**REFERENCIA**: CONTRATO DE OBRA NO 153-SG-2025 QUE TIENE POR OBJETO REALIZAR EL MANTENIMIENTO Y REPARACIONES LOCATIVAS DE SEDES A NIVEL NACIONAL – LOTE 5

**ASUNTO**: RESPUESTA A LOS PLANOS DE LOS DISEÑOS DE LA REFERENCIA

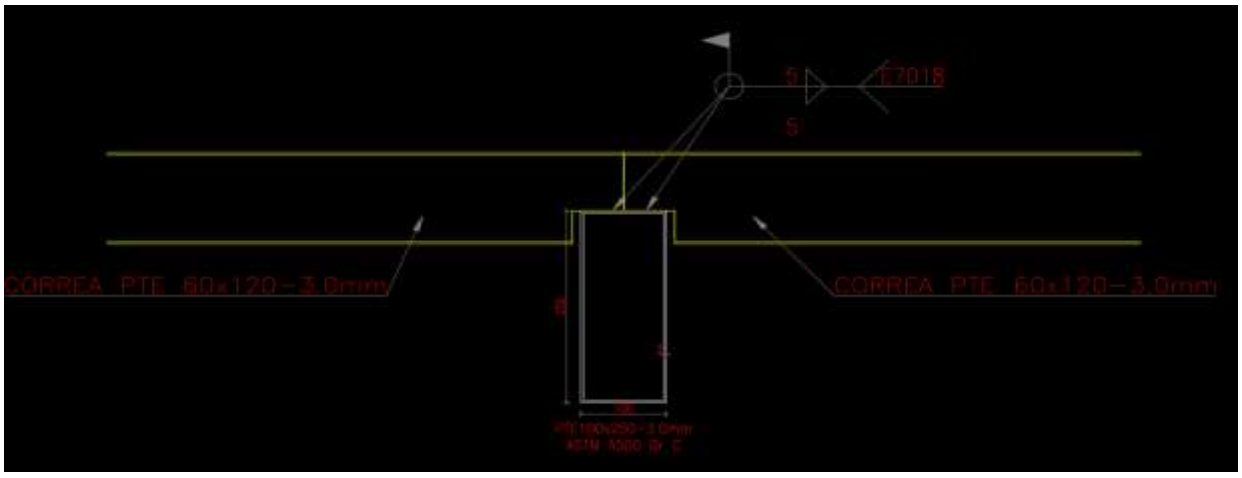
3. Se recomienda adicionar el siguiente detalle en el plano , la conexión entre perfiles PT tal como se muestra en el siguiente esquema
